RESOLUCIÓN DE LA CONCEJALÍA DELEGADA DE URBANISMO SOBRE ALEGACIONES AL PROYECTO DE «REGENERACIÓN DE LA PLAYA DEL BROSQUIL SUR Y LA GOLETA, TT.MM. DE CULLERA Y TAVERNES DE LA VALLIGNA (VALENCIA)» Y SU ESTUDIO DE IMPACTO AMBIENTAL (EXP. 1487216D - INTERN 2023_EXP_E062_0660)

Fotografía 4 Sistema actual de bombeig permet desguassar aigua a un cabal màxim de 550 m³/h

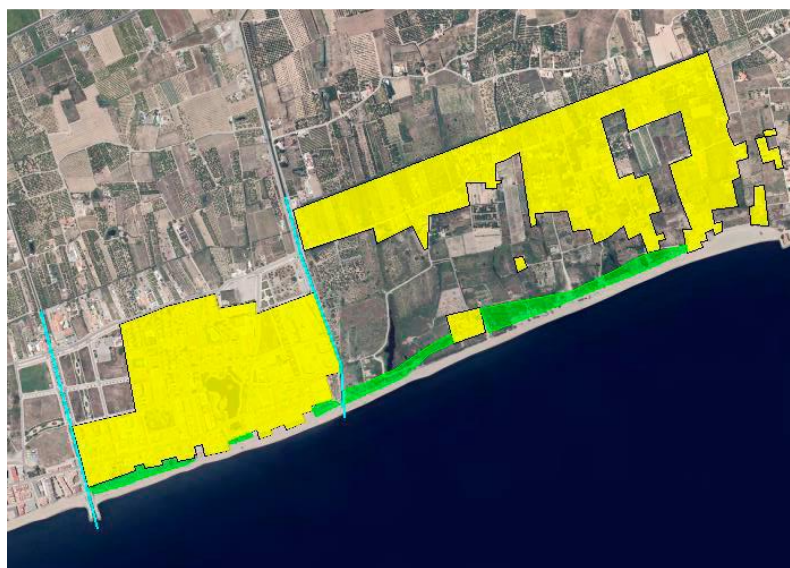
En conclusión, desde el punto de vista territorial es necesario que el Proyecto analice y contemple los previsibles impactos de las infraestructuras descritas anteriormente, en especial la Acequia de la Ralla (también conocida como de la Ratlla o como la acequia del Plan de Defensa contra avenidas del Júcar) marca el límite entre los términos de Cullera y Tavernes de la Valligna y los puntos de vertido y desagüe del Lago de la Goleta.

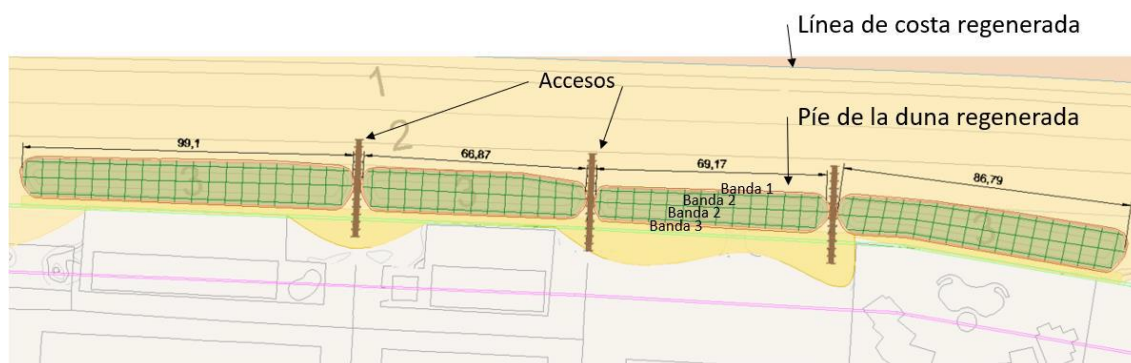
Para evitar que la gente atraviese directamente las dunas para acceder en las playas, es recomendable habilitar pasarelas transversales a las dunas que dirijan el paso entre ambos lados de las dunas. Todo ello con el fin de favorecer la regeneración natural y el mantenimiento del sistema dunar, se centra en el acondicionamiento de los accesos a las playas mediante cierres perimetrales con talanqueras, pasarelas de acceso y carteles informativos.
